IF.272.1.2019

## WYJAŚNIENIA TREŚCI SPECYFIKACJI ISTOTNYCH WARUNKÓW ZAMOWIENIA - NR 2

### PRZEBUDOWA Z NADBUDOWĄ BUDYNKU SZKOŁY CKZIU PRZY UL. PIŁSUDSKIEGO 65 W NOWEJ SOLI w ramach projektów :

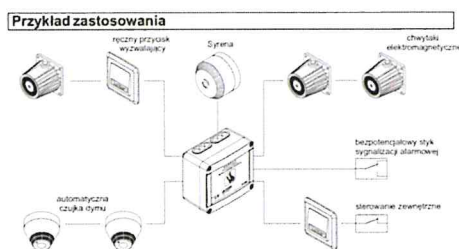
„Brak elektro zaczepów, elementów rozszerzających centrale alarmową”

Należy dodatkowo w pozycji kosztorysowej elementy zgodnie z wiedzą techniczną. Elektrozamki (w wersji p-poż.) zostały skosztorysowane: przedmiar , branża elektryczna' poz. 9.1.11 - Montaż elektro zamka- szt. 7,00. Do niniejszego obmiaru należy przyjąć jako komplet elektro-trzymacze wraz z centralką zamknięć, przyciskiem przerywającym i oprzewodowaniem.

Należy uwzględnić konieczność samoczynnego otwarcia drzwi w momencie zadziałania sygnalizacji pożarowej. Poniżej przykładowy schemat:

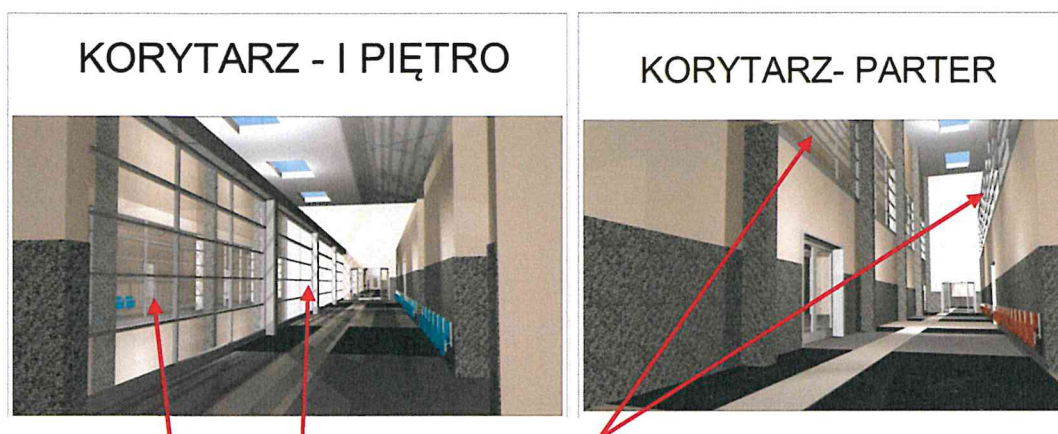
„Co oznacza i czego dotyczy zapis: Przewiduje się wykonanie systemowych ścianek szklanych naświetlających korytarze ze szkła EI 15”.

Zapis ten odnosi się do wykonania obudowy otworu w stropie pierwszego piętra-antresoli. Wizualizacja z wyłączeniem balustrad przedstawia rys. WN3.1.pdf, WN3.2.pdf, WN5.pdf.

Obudowy dróg ewakuacyjnych wykonać o odporności EI 15 - Przewiduje się wykonanie systemowych ścianek szklanych naświetlających korytarze ze szkła EI 15. Dotyczy to witryn oznaczonych, jako: OKW02-7szt., OKW02a-8szt., OKW02b-1 szt. W zastawieniu stolarki i przedmiarze należy dodatkowo uwzględnić witrynę OKW??? (bez numeru) - o wymiarze 465x270cm- 1szt.
